NORSK INSTITUTT FOR VANNFORSKNING

PRA 2.10

Driftsundersøkelse av renseanlegg

Troms

Setermoen rensanlegg.

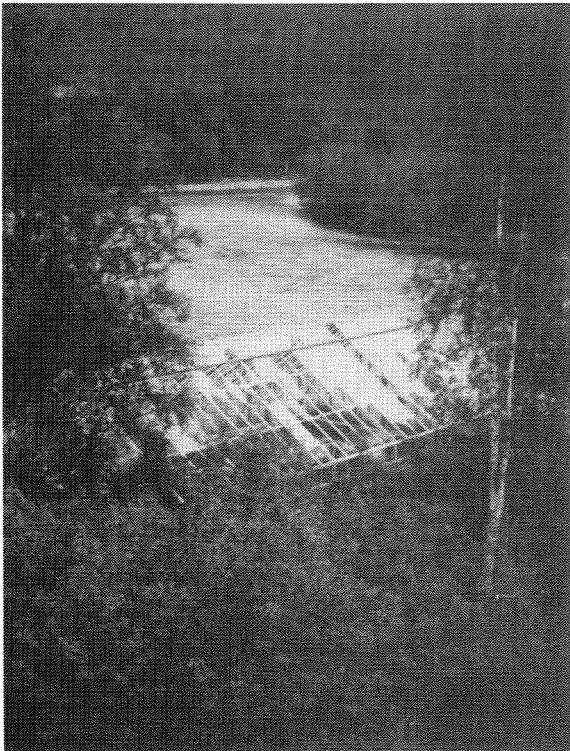
KOMMENTARER												
Pkt. 23: Det er ikke noe opplegg for å måle vannføringen gjennom anlegget. Pkt. 26: Det bør installeres vask med varmt vann på anlegget. Pkt. 27: Det bør settes opp rekkverk på hele brua over sedimenteringsassenget, likeledes bør det legges dørkeplater der. Pkt. 31: Overbygget over tørkesenga må repareres. Pkt. 32: Det ville være en fordel med bredere dører inn til tørkesenga slik at en kunne bruke maskinelt utstyr for å fjerne slammet. Ca. 120 m ² overflate er mye for manuell tømning.

Tørkesenga hadde opprinnelig glass-
tak, men for store snømengder hadde
knust dette, og glassrutene var nå
delvis erstattet av armert plastduk.

Setermoen Garnisons renseanlegg.

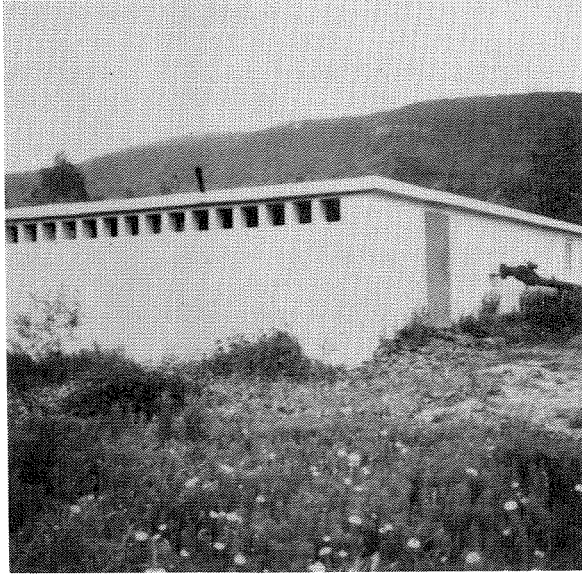
Renseanlegget er et gammelt mekanisk anlegg (1954) med oppvarmet råtnetank som er gravd ned i bakken ved siden av selve renseanlegget. Råtnetanken ligger delvis under grunnvannsnivå og er dessuten uisolert slik at de fire varmespiralene som stikker bare ca. 1/3 ned i tanken, ikke klarer å holde temperaturen oppe på et nivå (30-38 °C) som kan gi en tilfredsstillende utråtning av slammet.

Råtnettanken ligger helt nedgravd inn-
til selve renseanlegget, og på bildet
sees én av varmespiralene som står ned
i tanken.

Bardufosstun renseanlegg.

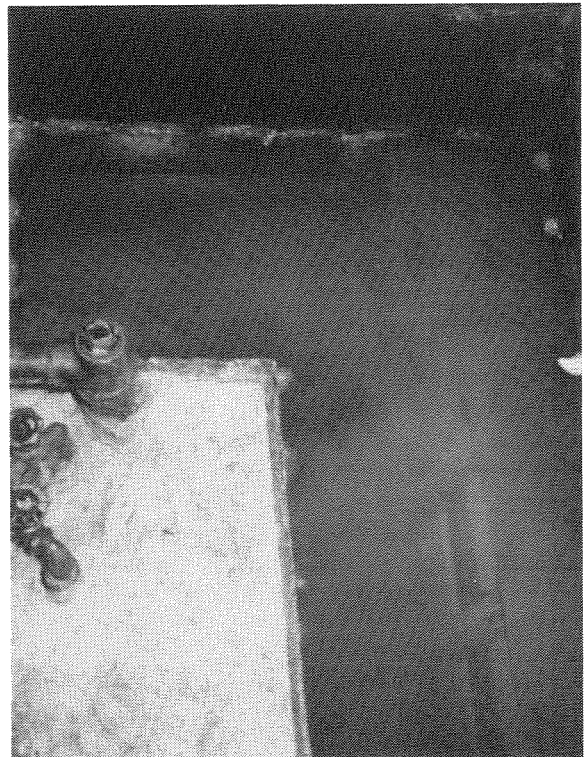
Delvis neddykket innløpsrør og dårlig rengjøring av innløpsristen.

Sedimenteringstanken var full av slam, og flyteslam gikk direkte i utløpet.

Det noe høye innholdet av suspendert stoff (SS=64 mg/l) og kjemisk oksygenforbrukende stoff (KOF=137 mg O/l) i utløpsvannet skyldes slamflukt fra sedimenteringstanken. Denne var helt full av slam, og det var tydelig at mammutpumpen for returslammet ikke fikk tak i det slamm som hadde festet seg på veggene i tanken. Regelmessig nedskraping av slamm burde forbedre disse forholdene.

Krokbekken renseanlegg (i bakgrunnen oppholdsbrakke og overbygget innløpskum).

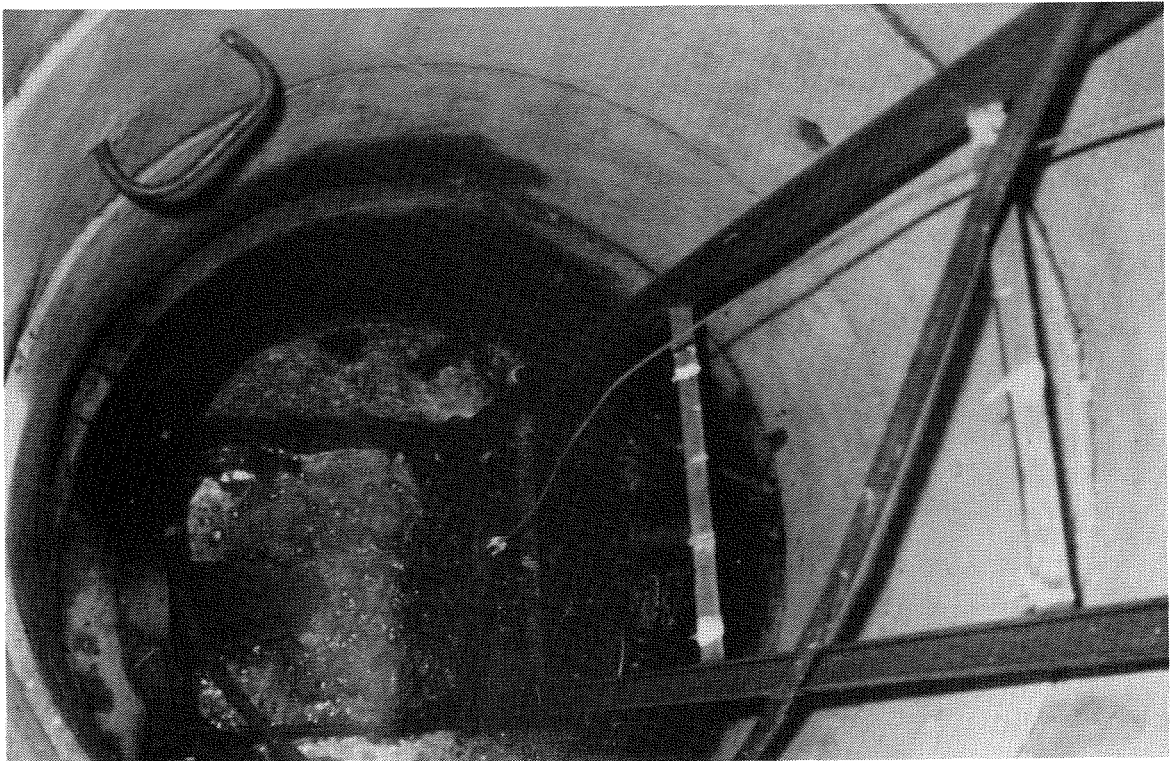
Pkt. 2: I innløpskummen foran anlegget er det satt ned en ristkurve og det er laget et heisearrangement med vinsj for å få opp kurven for rengjøring. Dette så tungvint ut, men sannsynligvis noe av det beste en kan få arrangert slik som forholdene engang er. Uten denne ristkurven fikk man stadig gjentetting av innløpsrøret som er en 4" ledning.

Innløpskum med heisearrangement for ristkurv.

Nyleiren/Bardufoss flystasjons rense-
anlegg.

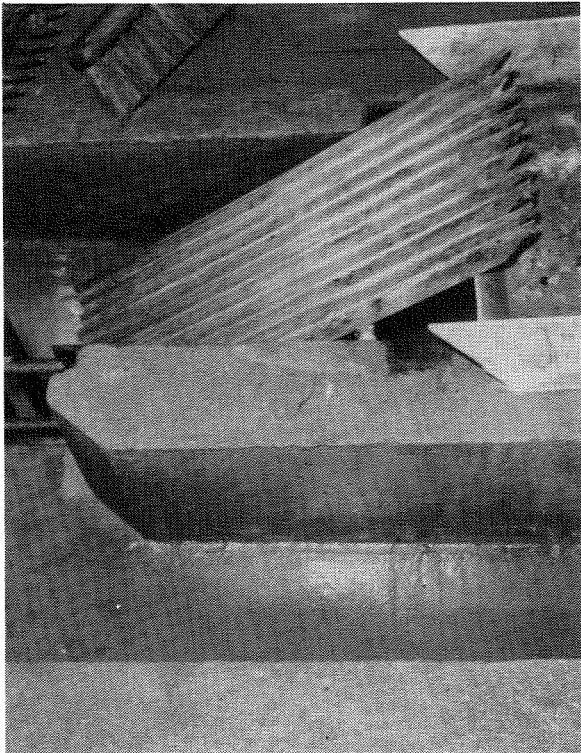
Pkt. 2: Den håndrensede risten har for lite ristareal, slik at den går tett altfor raskt. Vannet går da i omløp gjennom en grovryst og en får veldig mye ristgods på limnigrafflortøren og i sandfanget. Det ville være en stor fordel å få installert maskinrenset rist på anlegget. Pkt. 3: Mammutpumpen for sand fungerer ikke og heller ikke luftinnblåsingen. Dette henger sannsynligvis sammen med den mangelfulle fjerningen av ristgods. Pkt. 9: Den ene luftebørsten (Passavantluftere) var ute av drift p.g.a. reparasjon. Det var allikevel nok oksygen og tilstrekkelig omrøring i luftetanken. Det bør installeres (evt. lagres) en blåsemaskin i reserve for luft til mammutpumper og slamlager. Pkt. 12: Det bør installeres en mammutpumpe i flyteslamtrauet, da det er problemer med å få fjernet flyteslammet ved selvfall. Pkt. 14: Mammutpumpene for returslam har bare kick-kraner for luftregulering, slik at returslamføringen stadig forandres. Det burde vært benyttet skikkelige nåleventiler her. Pkt. 31: Hydraulisk overbelastning forårsaker slamflukt fra anlegget, særlig i snøsmeltingsperioder.

Innløpsristen som hurtig tettes igjen og
tvinger kloakken i omløp via en grovrist.

Rusta renseanlegg. Biologisk filter med ettersedimentering i bakgrunnen.

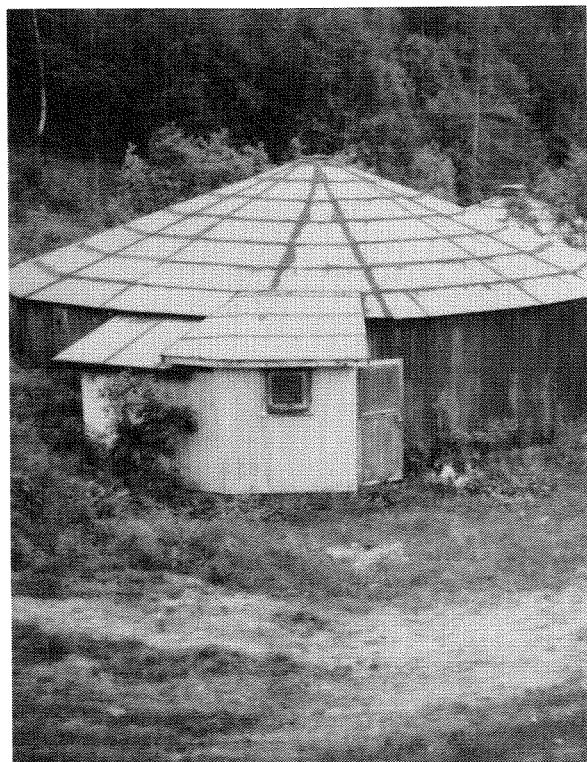
Utløpskum med V-overløp. Avstanden fra spissen på overløpet og ned til betongterskelen er for liten.
